規格變更通知

LED 式小形指示燈 AP2M・AP6M 黃色 24V

① LED 素子、素子數及電氣性規格的變更

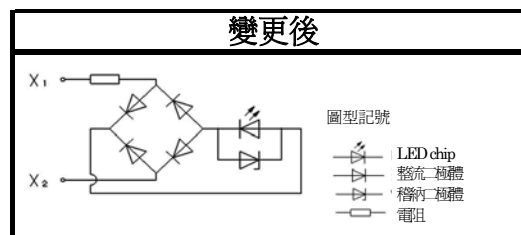
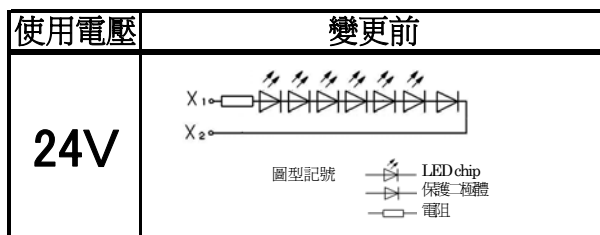
爲了提升生產性，變更 LED 素子。

變更前	
使用電壓範圍	額定電流/LED素子數
24V DC ± 10%	11mA (6素子)

變更後	
使用電壓範圍	額定電流/LED素子數
24V AC/DC ± 10%	11mA (1素子)

輝度(明亮度)幾乎沒有變更，但是因爲發光波長的標準值變長，所以有些會變成琥珀色調些許變強的製品。

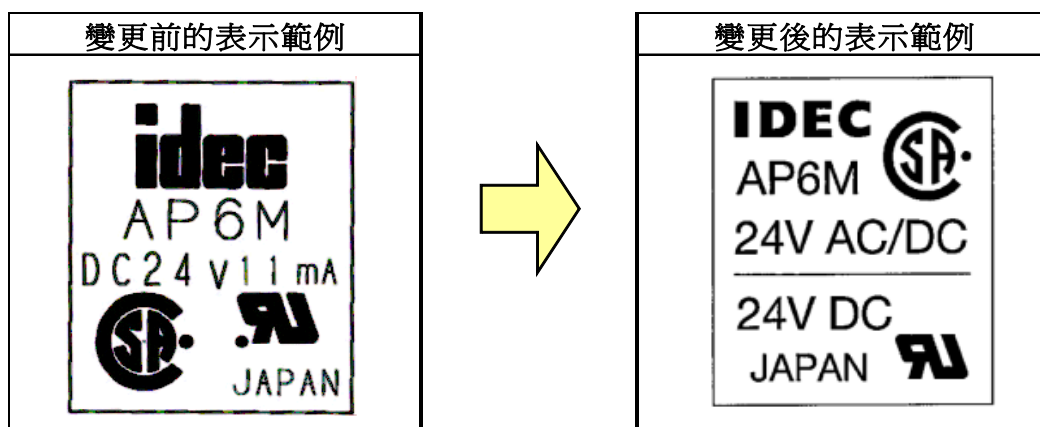
貼在本體側面的製品標籤變更如下。
